リコール届出一覧表

リコール届出日：平成17年4月6日

リコール届出番号	外-1212	リコール開始日	平成 17年4月7日
届出者の氏名又は名称	フォルクスワーゲン グループ ジャパン株式会社 代表取締役 梅野 勉 (問い合わせ先：フォルクスワーゲン カスタマー センター (フリーダイヤル)0120-993-199 (アドレス) http://www.volkswagen.co.jp/)		
不具合の部位(部品名)	燃料装置(燃料ポンプ締付キャップ)		
不具合状態にあると認める構造、装置又は性能の状況及びその原因	燃料タンクに関する検査において、燃料ポンプ締付キャップを外し再度取付ける際の作業工程が不適切なため、確実なトルク管理により当該締付キャップの締め付けがされていないものがある。そのため、そのままの使用を続けると、当該キャップが緩み、最悪の場合、燃料が漏れるおそれがある。		
改善措置の内容	全車両、燃料ポンプ締付キャップを規定トルクで締付ける。締付キャップ部から燃料の漏れが確認される場合には、燃料ポンプ締付キャップとパッキンを交換する。		
不 具 合 件 数	10件	事故の有無	0件
発 見 の 動 機	市場情報による。		
自動車使用者及び自動車分解整備事業者に周知させるための措置	・使用者：ダイレクトメールで通知する。 ・自動車分解整備事業者：日整連発行の機関誌に掲載する。 ・改善実施済車：後面ガラス左下隅に外-1212のステッカーを貼付する。

改善箇所説明図

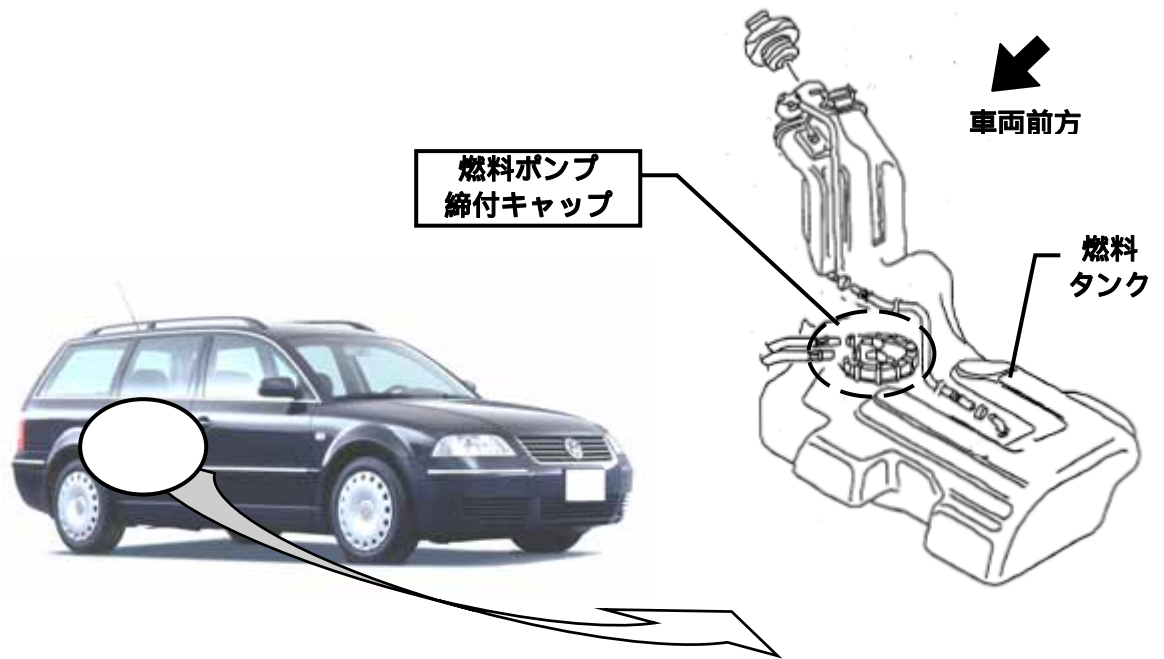
不具合発生箇所

燃料タンクに関する検査において、燃料ポンプ締付キャップを外し再度取付ける際の作業工程が不適切なため、確実なトルク管理により当該締付キャップの締め付けがされていないものがある。そのため、そのままの使用を続けると、当該キャップが緩み、最悪の場合、燃料が漏れるおそれがある。

改善内容

全車両、燃料ポンプ締付キャップを規定トルクで締付ける。締付キャップ部から燃料の漏れが確認される場合には、燃料ポンプ締付キャップとパッキンを交換する。
